Avis
sur la création d'un parc photovoltaïque au sol à GAILLAC (81)

N°Saisine : 2024-013986

N°MRAe : 2024APO149

Avis émis le 19 décembre 2024

Figure 2 : plan de masse (source : étude d'impact)

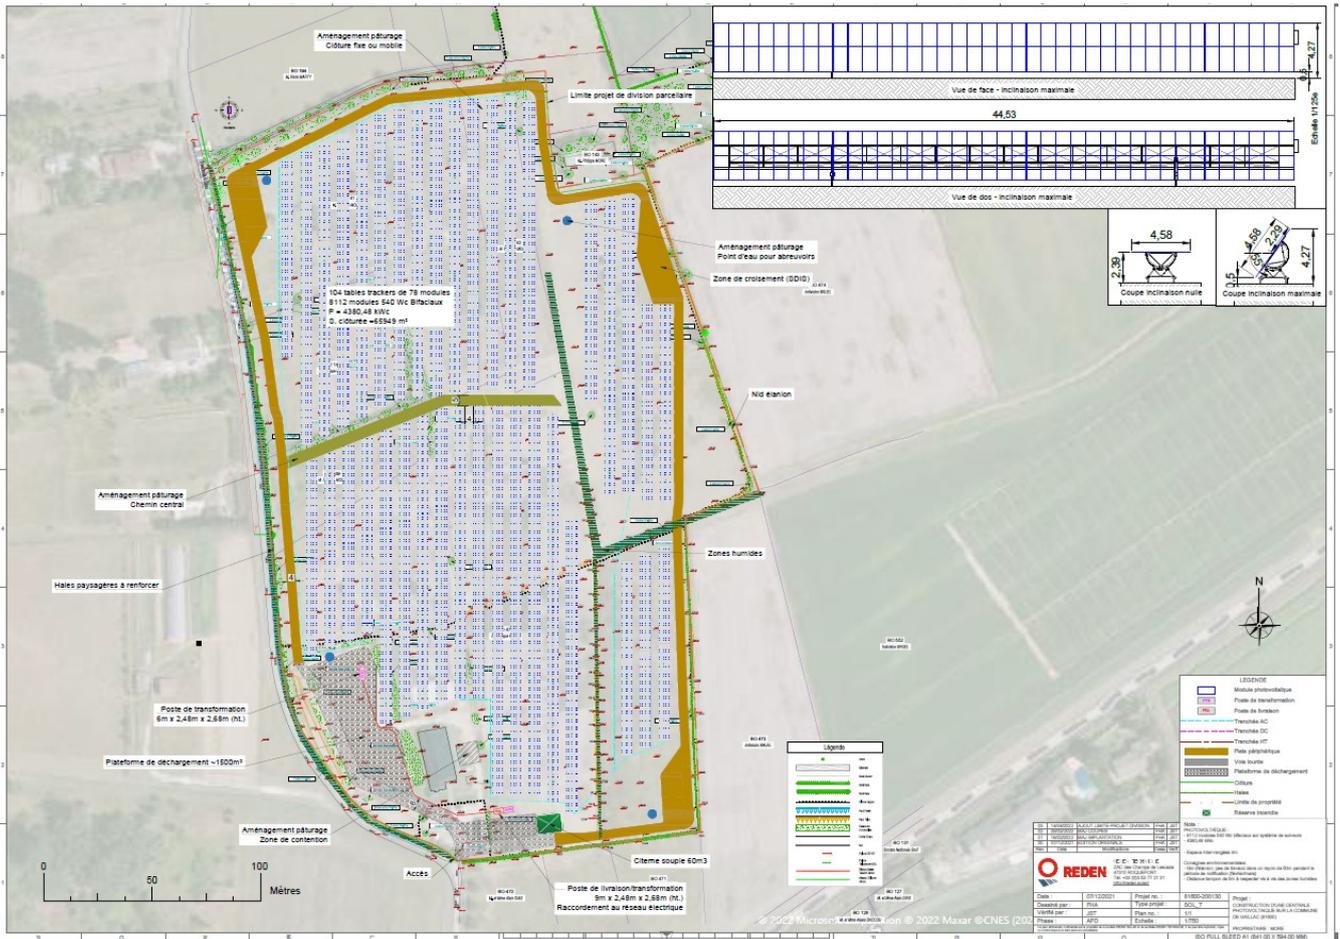
- 8 112 panneaux photovoltaïques d'une puissance unitaire de 540 Wc de type tracker d'une hauteur maximale de 4,01 m et minimale de 0,4 m. Une distance inter-rangées de 4 m est prévue ;
- la création de pistes de circulation périphérique sur une longueur totale de 1 140 ml, d'une largeur de 6 m pour les pistes lourdes et 4 m pour les pistes légères ;
- une citerne souple pour la réserve incendie de 60 m³ ;
- un poste de livraison d'une surface de 22,32 m² et d'une hauteur de 2,68 m ;
- un poste de transformation, d'une surface de 14,88 m² et d'une hauteur de 2,68 m ;
- une clôture d'une hauteur de 2 m et d'une longueur de 1 080 ml ;

Au-delà du choix de l'emplacement, la hauteur minimale proposée entre le sol et le bas des panneaux photovoltaïques est défavorable au maintien de la biodiversité : elle engendre l'artificialisation des sols sous les panneaux photovoltaïques (cf. décret n° 2023-1096 du 27 novembre 2023 relatif à l'évaluation et au suivi de l'artificialisation des sols). Cette consommation d'espaces naturels, agricoles et forestiers a vocation à être déclarée comme surface artificialisée dans tous les documents de planification (PLU, SCot...etc.).

De plus, la hauteur minimale proposée, particulièrement faible, a un impact négatif connu sur l'enherbement, dans un contexte où le projet propose un pâturage ovin dans ce parc solaire.

La MRAe recommande de rehausser la hauteur minimale sous le bas des panneaux photovoltaïques afin de favoriser l'enherbement nécessaire à l'activité prévue de pâturage, et, partant, la biodiversité.
